OGGETTO: Procedura di Valutazione di Impatto Ambientale relativa al permesso di ricerca per idrocarburi liquidi e gassosi denominato "La Cerasa" presentato il 27.12.2016 * **proponente:** Shell Italia E&P S.p.A. * osservazioni critiche * richiesta di archiviazione * richiesta di svolgimento di un'inchiesta pubblica.

Osservazioni e controdeduzioni formulate ai sensi del DLgs. n. 152/2006 art. 24 comma 4° in relazione alla procedura VIA per il rilascio del permesso di ricerca di idrocarburi liquidi e gassosi denominato "La Cerasa" – proponente Shell Italia E&P spa

Figura 1: perimetro dell'istanza La Cerasa nel quale si trova una parte del Parco Nazionale dell'Appennino Lucano...

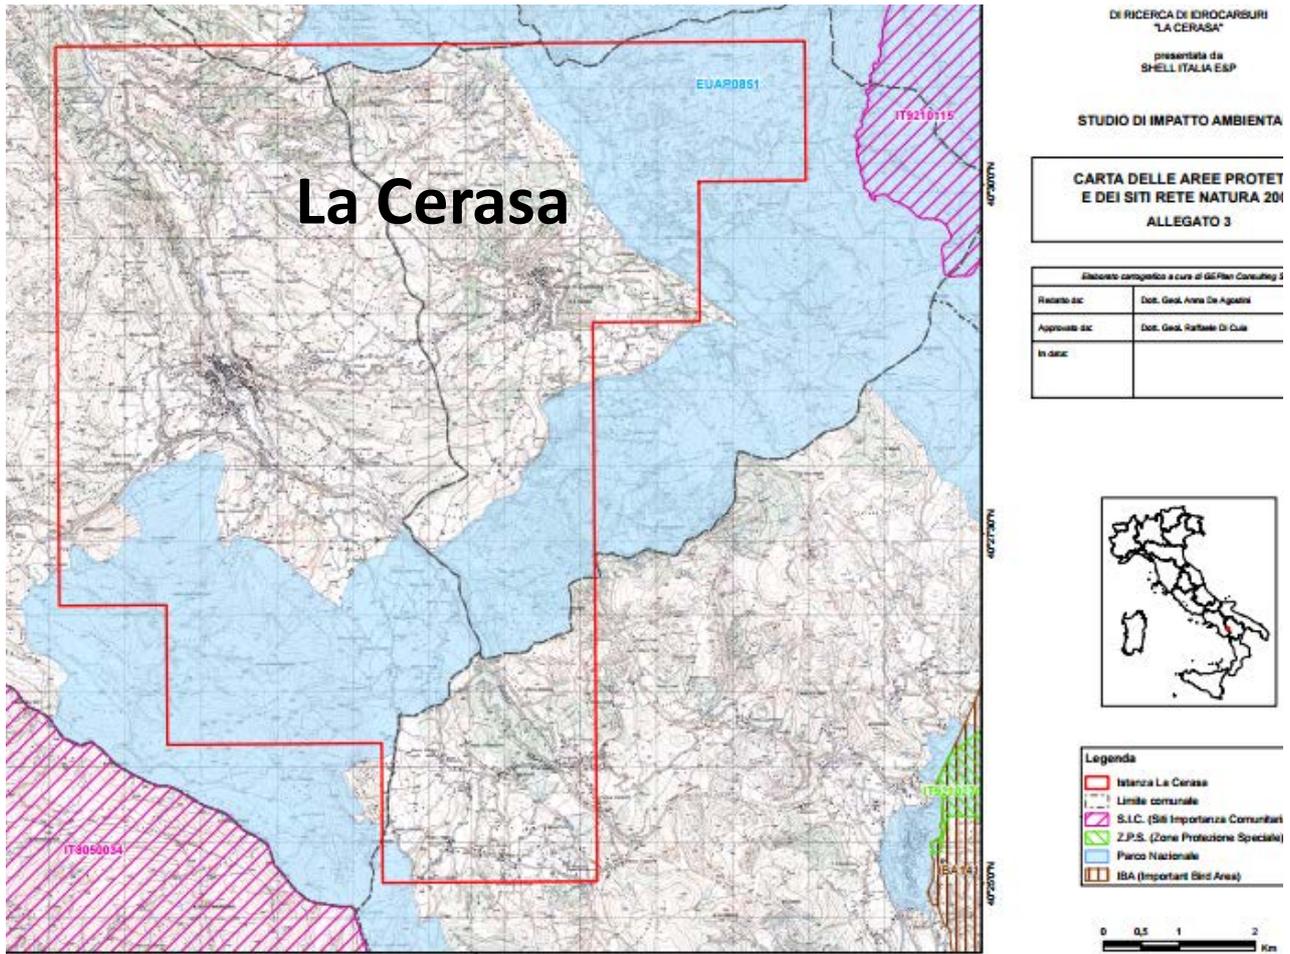
2.2) Il SIA risulta essere **carente** di un rilevamento in ordine alla **caratterizzazione idrica profonda** dell'area interessata dall'istanza atto ad individuare e delimitare i bacini endoreici con inghiottitoi, le aree senza deflusso idrico superficiale, il carsismo. Ciò è estremamente grave in quanto il complesso denominato Monti della Maddalena che ricade in parte nell'istanza La Cerasa è un acquifero che eroga mediamente **oltre 4.000 litri al secondo di acqua.**

Figura 2: individuazione dell'acquifero carbonatico carsificato (in giallo trasparente) dei Monti della Maddalena.

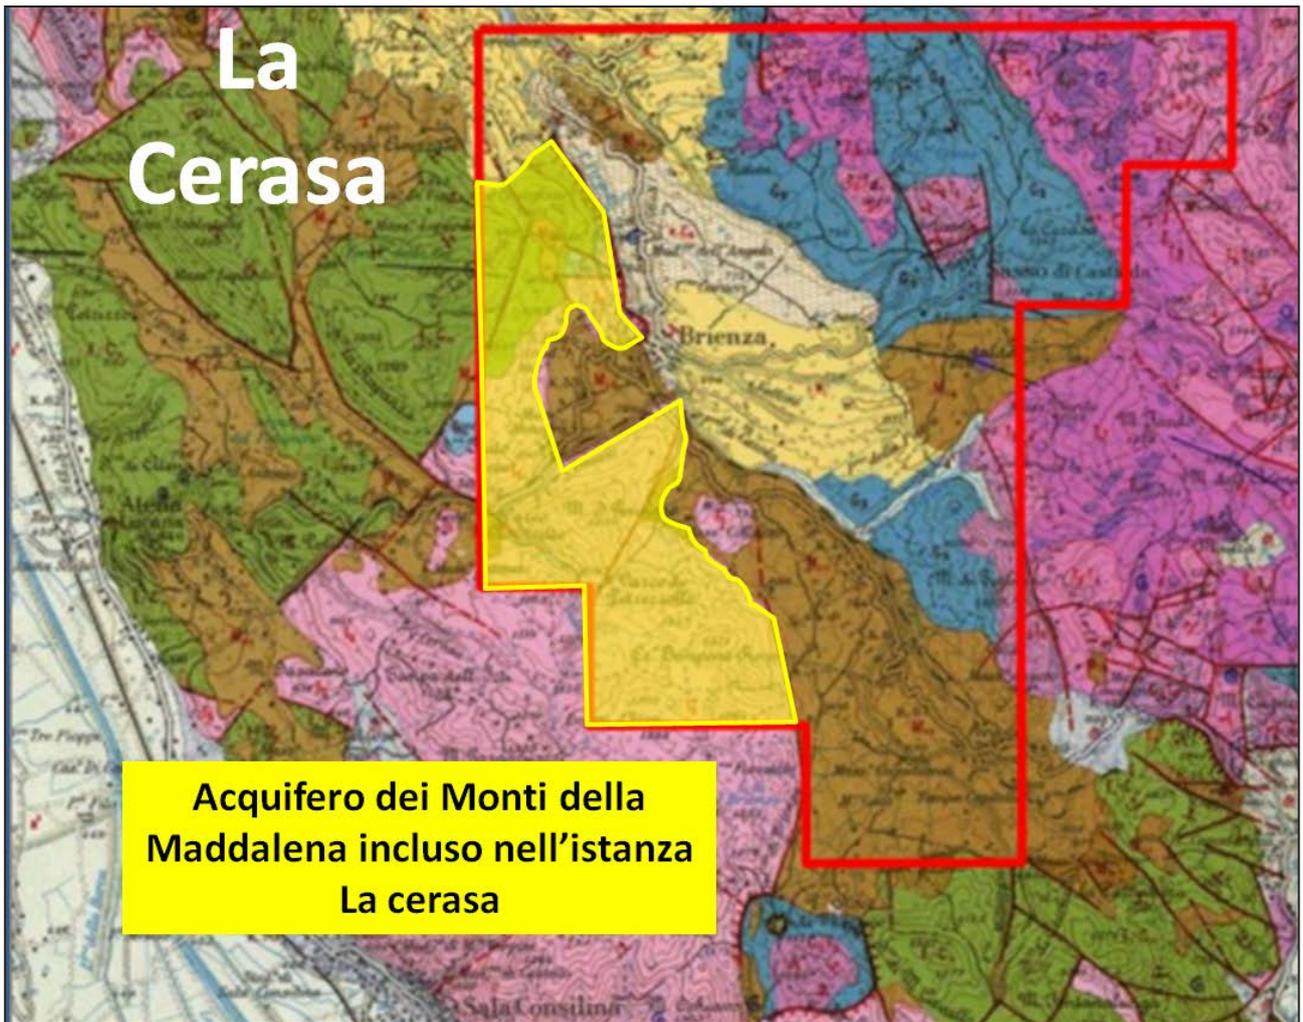
Nel SIA non è stata trattata l'importanza degli acquiferi carbonatici e non è la loro vulnerabilità all'inquinamento come i Monti della Maddalena ed altresì manca ogni riferimento agli impatti delle attività petrolifere. Ciò è sconcertante in quanto nessuna persona dotata di buon senso può escludere a priori l'esistenza di una relazione tra questi ultimi e la risorsa idropotabile dell'area. Eppure la **vulnerabilità** degli acquiferi carbonatici carsici e non è nota. Un'accurata valutazione delle problematiche relative alla vulnerabilità degli acquiferi molto permeabili per fatturazione e carsismo dell'area è di fondamentale

importanza per la corretta valutazione degli impatti delle attività petrolifere al di sopra e attraverso tali acquiferi e per la conoscenza dei margini di sicurezza di eventuali incidenti in superficie e nel sottosuolo generati dall'intervento. L'assenza dei dati in argomento costituisce una plateale violazione della prescrizione di cui alla lettera c) del comma 3° dell'art. 22 del DLgs. 152/2006.

Figura 3: individuazione degli altri acquiferi non carbonatici presenti nell'istanza Monte Cavallo che non sono stati individuati come strutture da tutelare nel SIA.

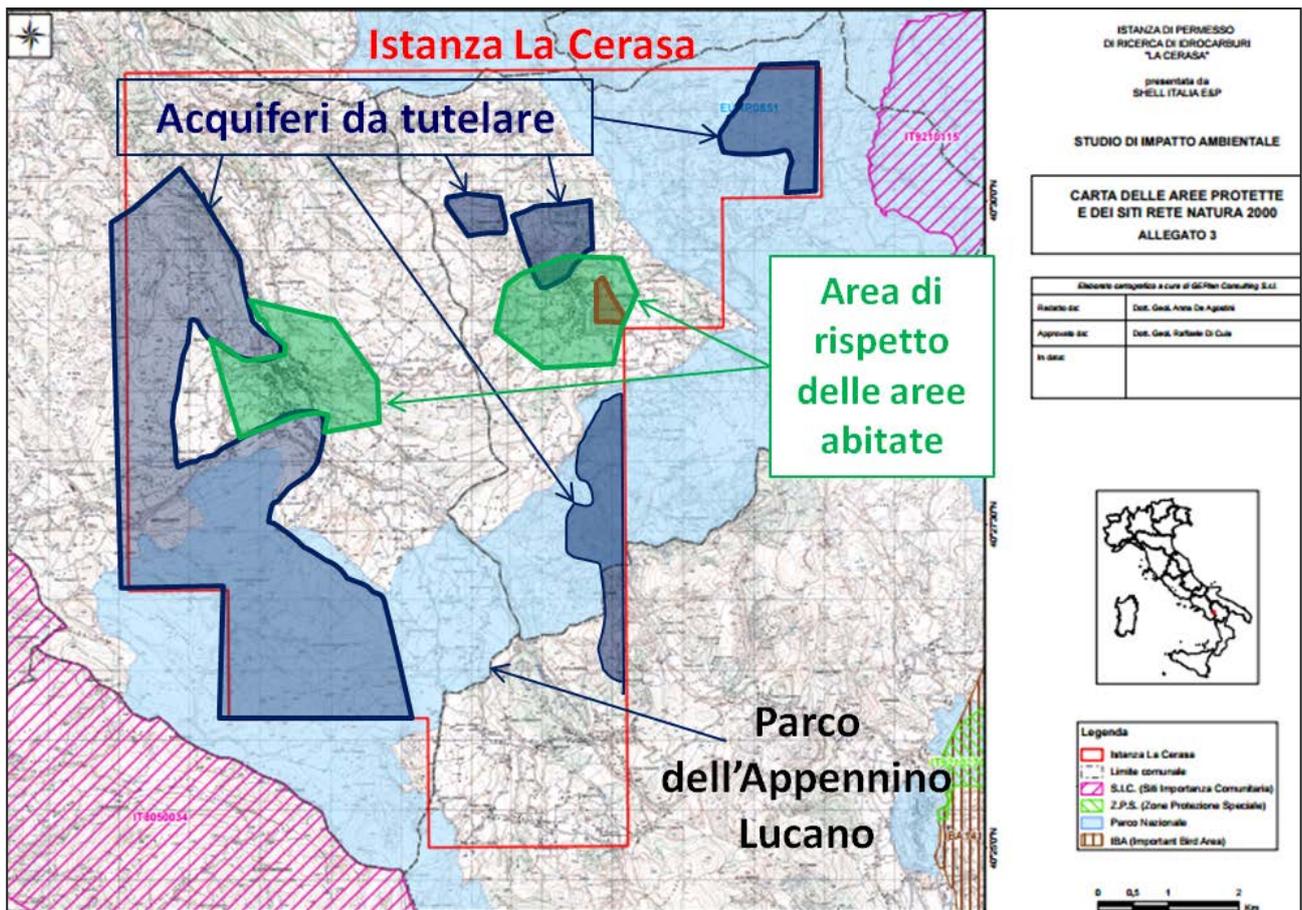
Sono evidenziate anche, in verde trasparente, le aree attorno ai centri abitati nelle quali devono essere vietate, comunque, le attività petrolifere. Orbene, se si considera che gli acquiferi sono predisposti per continuare ad erogare acqua potabile per l'eternità e che si tratta di una risorsa d'importanza (questa sì) **strategica** in quanto le acque erogate a quota variabile da circa 400 mt. a circa 800 mt. sono **insostituibili**, non si può non concludere che un loro

eventuale inquinamento produrrebbe effetti disastrosi per tutte le comunità che utilizzano questa risorsa idrica, in termini di acqua potabile e di uso agricolo. Il SIA è privo di una carta **idrogeologica** con la rappresentazione delle principali sorgenti e della portata delle stesse, fattore che ostacola l'esplicitazione delle problematiche che l'attività petrolifera a farsi può motivatamente comportare per l'assetto idrogeologico dei Monti della Maddalena e degli altri acquiferi individuati nella figura 3. Questi, è bene ribadirlo, costituiscono acquiferi molto permeabili e vulnerabili all'inquinamento.

a notevole permeabilità che costituiscono l'acquifero dei Monti della Maddalena e gli altri individuati nella figura 3.

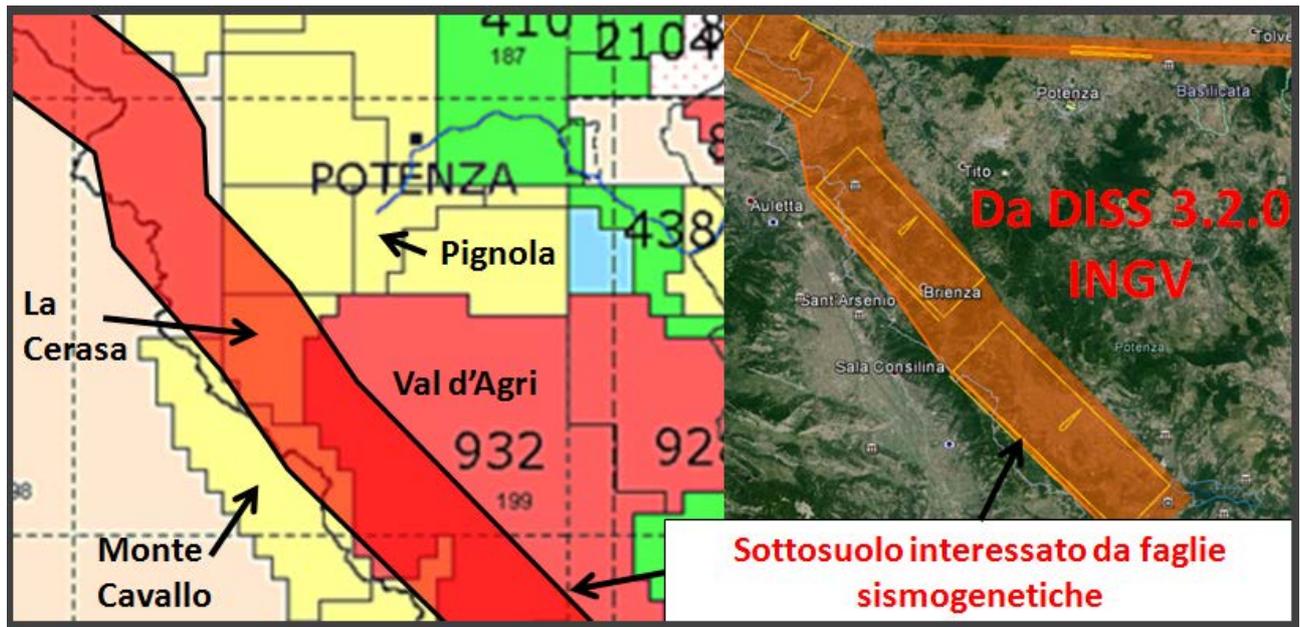
I dati disponibili evidenziano che l'area dell'istanza La Cerasa si trova nella fascia crostale nel cui sottosuolo si trovano faglie sismogenetiche e comunque nella fascia interessata non solo da tettonica attiva sismogenetica ma anche dalla tettonica lenta crostale che causa il lento e costante spostamento dell'Appennino verso l'Adriatico. Si fa presente che a pochi chilometri di distanza nella val d'Agri la tettonica crostale lenta determina breakouts delle perforazioni (**deformazioni**) eseguite pochi anni fa. Giova far notare che il SIA è privo di qualsiasi studio al

riguardo, circostanza che conferma la parzialità dello stesso.

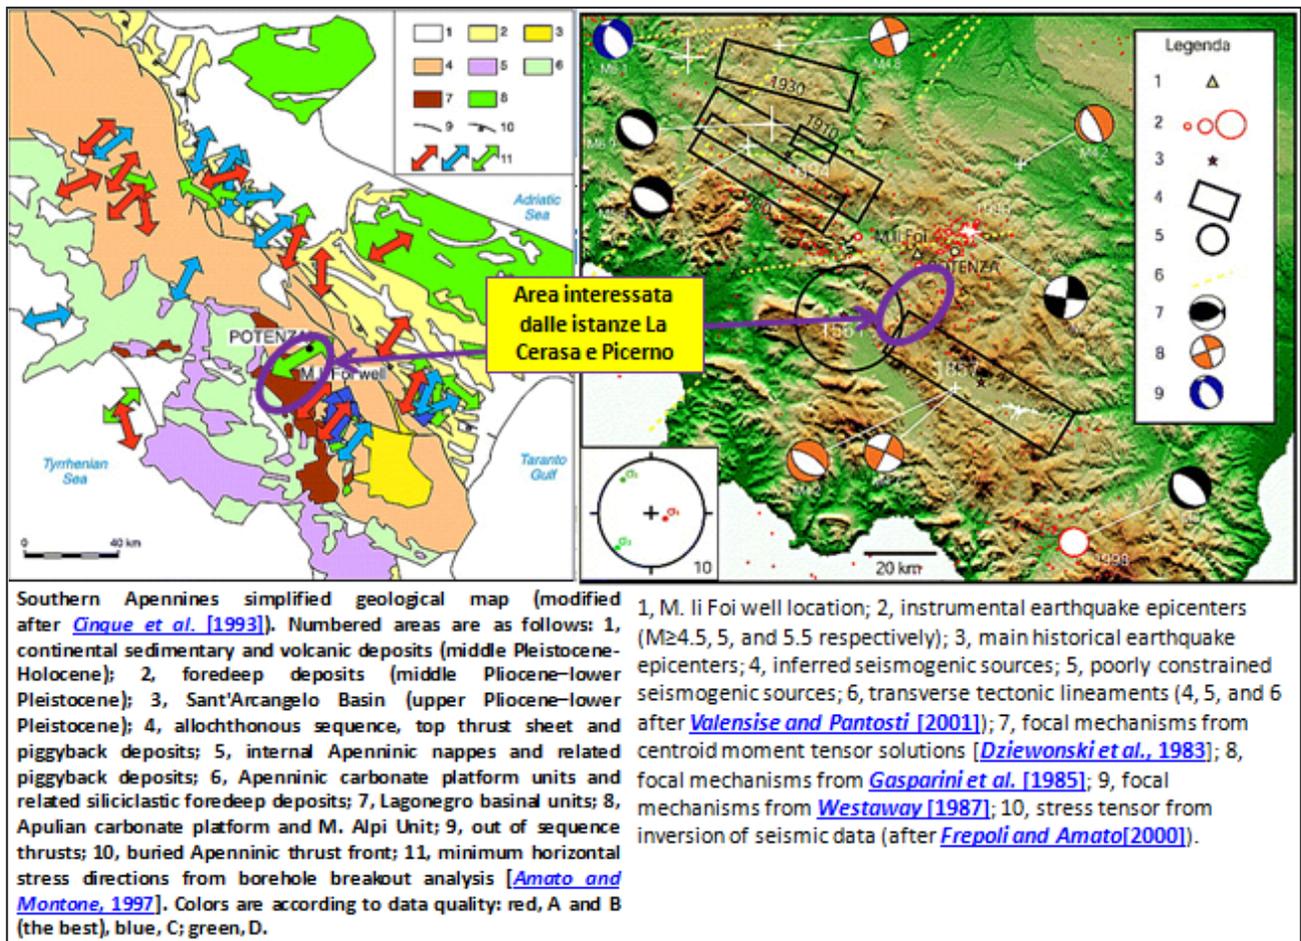
Pignola sono interessate da deformazioni crostali lente e da deformazioni istantanee connesse alla tettonica sismogenetica che ha originato i terremoti tra il 1990 e 1991.

Studi scientifici hanno evidenziato che su una vasta parte dell'area inclusa nell'istanza Monte Cavallo e La Cerasa sono state riscontrate rimobilizzazioni di faglie in relazione ad eventi sismici passati. Come è noto tali rimobilizzazioni avvengono **istantaneamente** quando l'area è interessata da terremoti di magnitudo superiore a 6 come si è verificato recentemente anche nell'Italia centrale, dove è stata riscontrata la ripetuta rimobilizzazione della faglia del Monte Vittore e zone circostanti, e come è stato verificato anche in seguito al terremoto del 1980.

E' evidente che tale tettonica continua influirà sulla stabilità e tenuta dei pozzi anche negli anni

prossimi aggravando le deformazioni già riscontrate nelle perforazioni della vicina val d'Agri con probabile loro evoluzione in rotture vere e proprie.

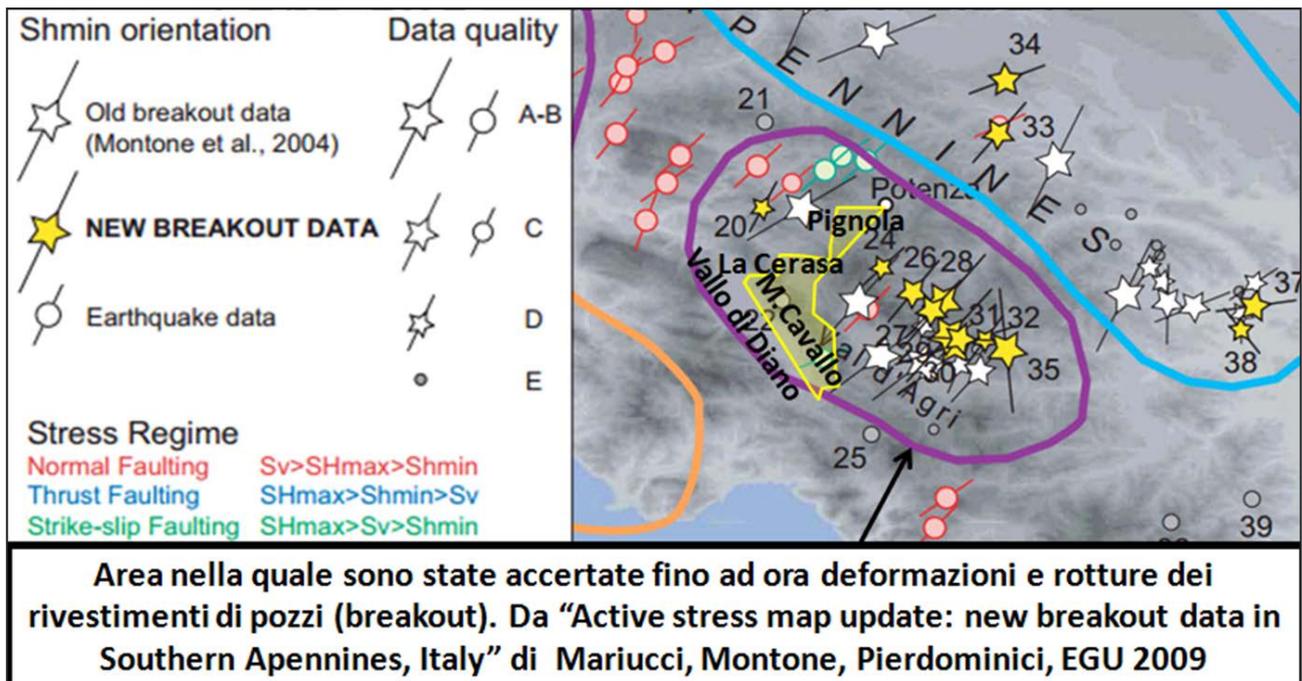
Nelle pubblicazioni scientifiche si parla di breakouts e non si citano eventuali rotture dei rivestimenti dei pozzi. Ciò non vuol dire che non si siano già verificate rotture. Sicuramente le compagnie petrolifere non hanno interesse ad esporre gli effetti dei breakouts perchè tale fenomeno evidenzierebbe problemi seri di potenziale inquinamento del sottosuolo, del suolo e delle acque superficiali e sotterranee. Come si vede il fenomeno della deformazione dei pozzi ha già interessato molti pozzi della val d'Agri

nonostante essi siano stati realizzati pochi anni fa. Con la linea gialla **nella figura 6** è stata schematizzata l'ubicazione delle istanze Monte Cavallo, La Cerasa e Pignola. I dati scientifici disponibili evidenziano che la fascia crostale delle citate istanze è interessata da lenta deformazione che interesserà anche eventuali nuove perforazioni in maniera progressiva in relazione all'evoluzione continua e lenta della catena appenninica che si sta spostando verso l'Adriatico.

Giova evidenziare che non è possibile trascurare tale fenomeno come elemento naturale di impatto sulle perforazioni ed in termini di conseguente inquinamento del sottosuolo e delle acque sotterranee e superficiali.

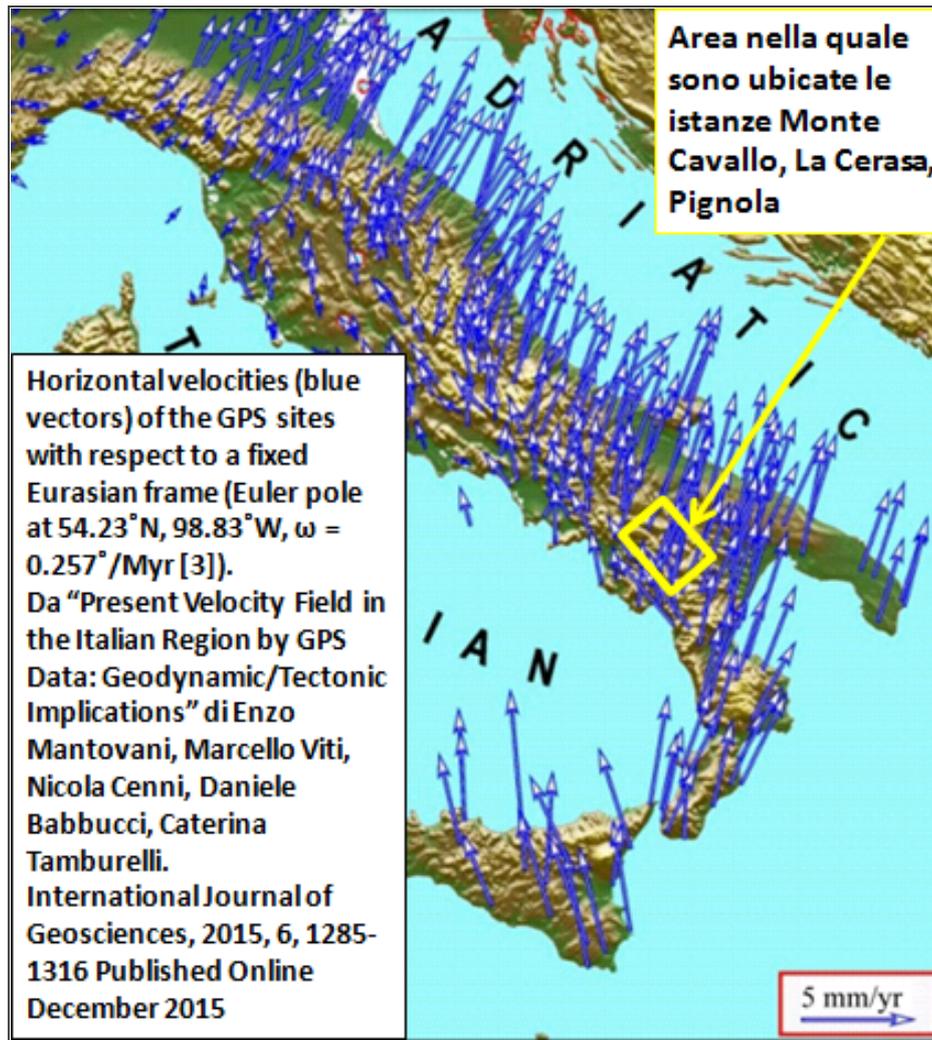
L'area inclusa nell'istanza La Cerasa è interessata da tettonica attiva sismogenetica come evidenziato dal terremoto del 1857 che fu caratterizzato da una prima riattivazione della faglia sismogenetica nella valle del

I dati scientifici evidenziano che buona parte delle rocce carbonatiche incluse nell'istanza sono state interessate da riattivazione istantanee di faglie in relazione ai terremoti del passato.

Si deduce che il loro impatto sulle tubazioni orizzontali e verticali può essere tale da causare rotture imprevedibili e inevitabili.

E' vero che le perforazioni petrolifere si eseguono anche nelle aree interessate dai terremoti. Ciò non toglie che perforazioni eseguite lungo faglie che subiscono riattivazioni possano essere danneggiate seriamente; ne consegue che è impossibile garantire la sicurezza delle

Figura 10: ubicazione delle istanze Monte Cavallo, La Cerasa e Pignola.

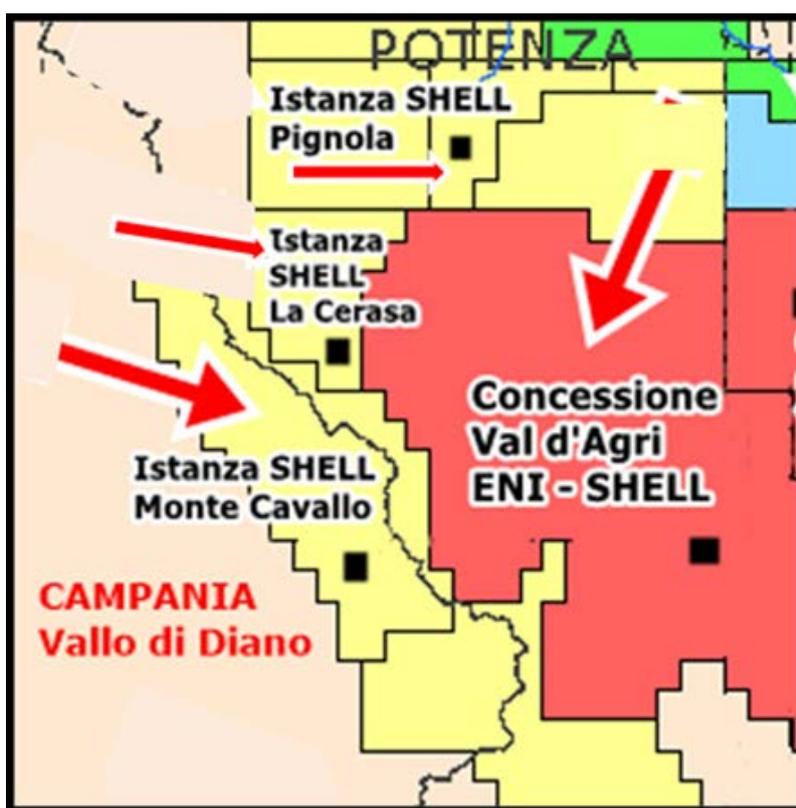
Come si evince dalla immagine di figura 10 le tre istanze Monte Cavallo, La Cerasa, Pignola confinano con la concessione Val d'Agri - ENI. In pratica rappresentano una sua estensione verso ovest e nordovest. Le istanze Monte Cavallo e La Cerasa confinano anche tra di loro

mentre l'istanza Pignola per poche centinaia di metri non confina con La Cerasa. E' evidente che gli impatti ambientali di attività eseguite nelle tre istanze si sommerebbero agli impatti già prodotti sull'ambiente nella concessione val d'Agri.

E' evidente che deve essere preso in considerazione l'effetto cumulativo delle varie attività e non solo gli impatti su ogni singola istanza. Una ulteriore prova del fatto che il SIA non è stato elaborato secondo quanto prescritto dalle vigenti leggi. Anzi, va fatto notare che gli impatti esaminati nel SIA
